**ENQUETE PUBLIQUE UNIQUE
RELATIVE AU PROJET D'AMENAGEMENT DE LA SALLE
MODULABLE ET DE CONSTRUCTION D'ATELIERS
DE L'OPERA BASTILLE
AVEC MISE EN COMPATIBILITE DU PLU DE PARIS**

**RAPPORT
DE LA COMMISSION D'ENQUETE**

3 juin 2019

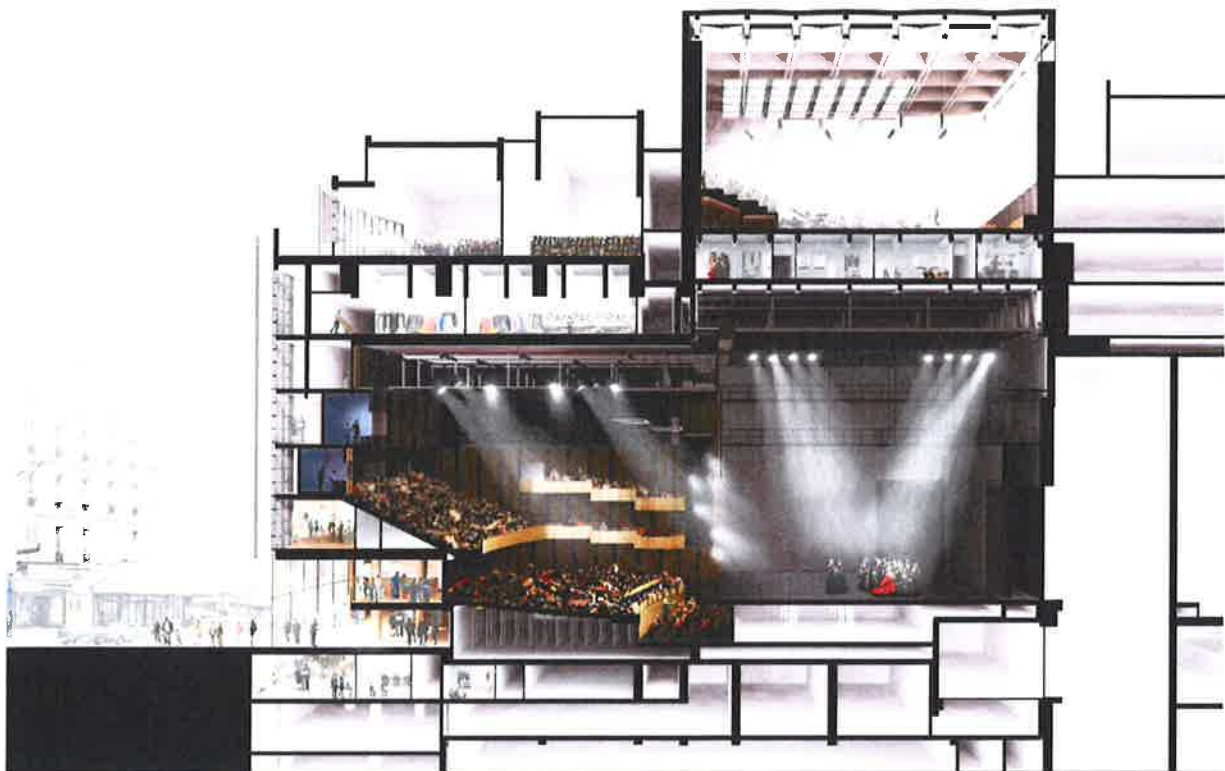
Quelles sont les autres hypothèses d'implantation de la salle de répétition de l'orchestre étudiées et pour quelles raisons il a été retenu de la reconstruire au-dessus de la salle modulable ?

Afin de garantir son fonctionnement optimal et répondre aux objectifs acoustiques, la salle de répétition de l'orchestre doit pouvoir présenter les caractéristiques techniques suivantes : un volume minimal de 8 000 m³ et une hauteur minimale de 12 m.

Ces dimensions permettront d'améliorer nettement l'acoustique de la salle par rapport à la salle existante dont le volume est d'environ 5 000 m³. Elles ont été fixées dans le programme initial et consolidées dans le cadre des études menées par les candidats durant la phase de dialogue compétitif. Cette salle de répétition vient s'installer au niveau 8, dernier niveau accessible de l'établissement, au-dessus des cintres de la salle modulable. La hauteur ainsi dégagée, ainsi que la modularité de la salle modulable, permettront à l'Opéra de développer les trois fonctions prévues pour celle-ci :

Détails des « effets d'escalier » le long de la façade rue de Lyon

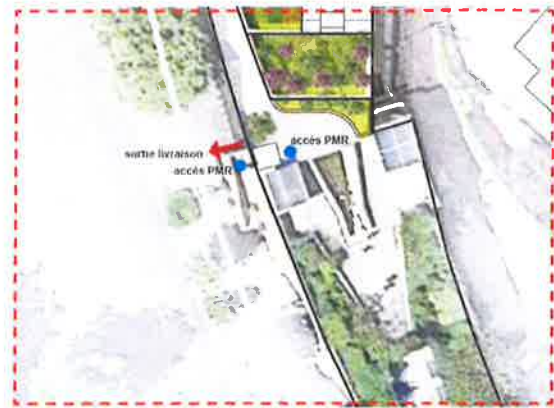
- Mme BARTHELONE (RM12-1) « s'interroge sur « *les différentes largeurs et hauteurs des « effets d'escaliers » le long de la façade rue de Lyon.* »
- M. ANDRE (RM12-2) s'interroge sur :
 - « *1) Accès à la promenade plantée aux personnes à mobilité réduite : Est-ce l'ascenseur existant (qui n'a jamais fonctionné) ou une autre solution qui sera mise en place ?*
 - 2) Sortie livraison : où se trouve la future sortie « livraison » décrite mais qu'on ne voit pas distinctement sur les dessins du projet ?* »

Les observations formulées sur la hauteur et l'aspect architectural du futur bâtiment des ateliers sont traitées au chapitre 4.2 *Incidences du futur bâtiment de l'atelier des décors sur le CHNO*. Le traitement qualitatif du bâtiment a été largement étudié afin d'allier esthétique et modernité, tout en intégrant les contraintes fonctionnelles garantissant l'activité de l'Opéra. Les effets d'escaliers ou gradation des hauteurs participent à la qualité architecturale du futur bâtiment des ateliers et les pans de toiture inclinés permettront de dégager la vue, notamment depuis le CHNO.

Les plans ci-après permettent de localiser la sortie livraison, l'accès PMR, ainsi que les dimensions des différents niveaux de la façade rue de Lyon.

Vue du futur bâtiment des ateliers de l'Opéra Bastille depuis la rue de Lyon

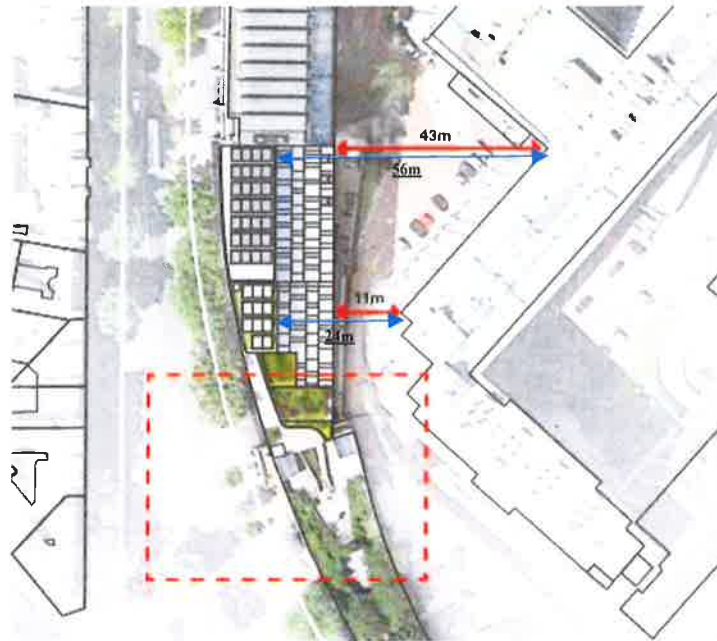
Quels types de traitement architecturaux sont envisagés pour les plans inclinés coté CHNO ?

Quelles sont les distances de la façade et les différents décrochements du futur bâtiment « atelier » avec le CHNO et l'extrémité coté promenade plantée ?

Comment la présence du CHNO a-t-elle été prise en compte dans l'élaboration du programme et la conception du projet ?

Face à l'hôpital des Quinze-Vingts, le volume s'articule en deux pans de toiture inclinés à 45 degrés qui suivent le retrait de la limite parcellaire du terrain des délaissés tout en offrant un volume intérieur capable maximal pour les ateliers. Ce nouveau volume offre une lecture plus dynamique et rythmée côté est, tout en préservant un apport de lumière et des vues vers le ciel pour l'hôpital. Au sud, face à la coulée verte, les retraits successifs des trois volumes permettent de dégager plus de vues depuis le CHNO tout en proposant des terrasses végétalisées pour le personnel de l'Opéra Bastille.

Le projet d'aménagement de l'Opéra Bastille améliore nettement la vue en termes de qualité architecturale et paysagère par rapport à l'état actuel (entreposage de matériaux, bennes).

Le zoom ci-dessous présente les distances entre le projet et le CHNO au droit de l'extension des ateliers. Ces distances de 11m et 43m à RDC, augmentent à partir du niveau 4 en suivant les plans inclinés, pour atteindre 24m et 56m en partie haute.

Plan de principe - installations de chantier

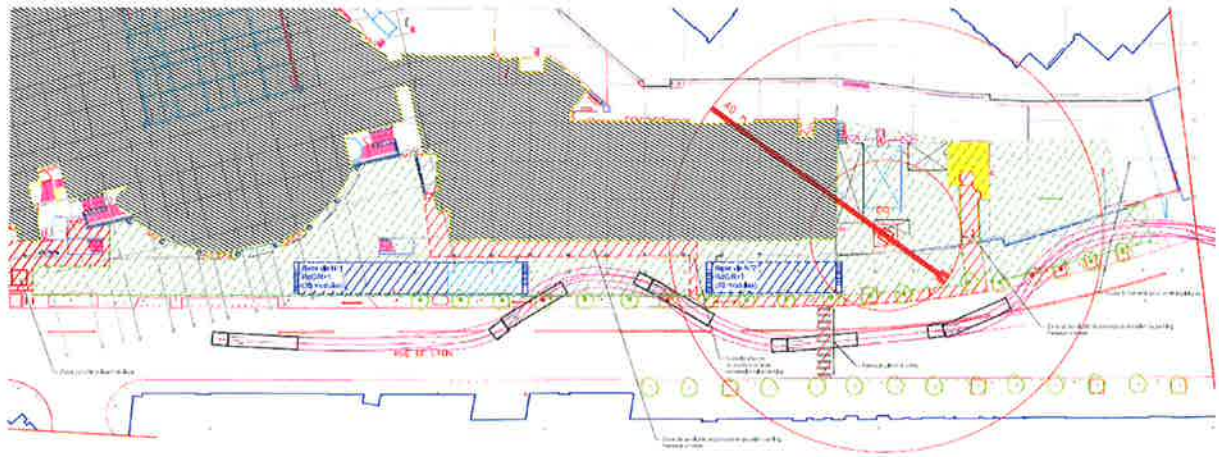
Quelles dispositions spécifiques seront prises vis-à-vis du CHNO afin de limiter les nuisances du chantier sur son activité ?

L'accès à la promenade plantée donnant sur le terrain des délaissés sera-t-il maintenu pendant toute la durée des travaux ?

Si non, un accès provisoire est-il prévu et quelles seront ses caractéristiques ?

Tous les accès et livraisons chantier, ainsi que la base vie seront implantés côté rue de Lyon selon le principe représenté le plan ci-dessous. Ainsi, il n'est pas prévu que les accès au chantier se fassent par la rue de Charenton.

Par ailleurs, l'accès au parc de stationnement couvert restera assuré pendant les travaux, ainsi que la sortie livraison de l'opéra et l'accès à la promenade plantée.
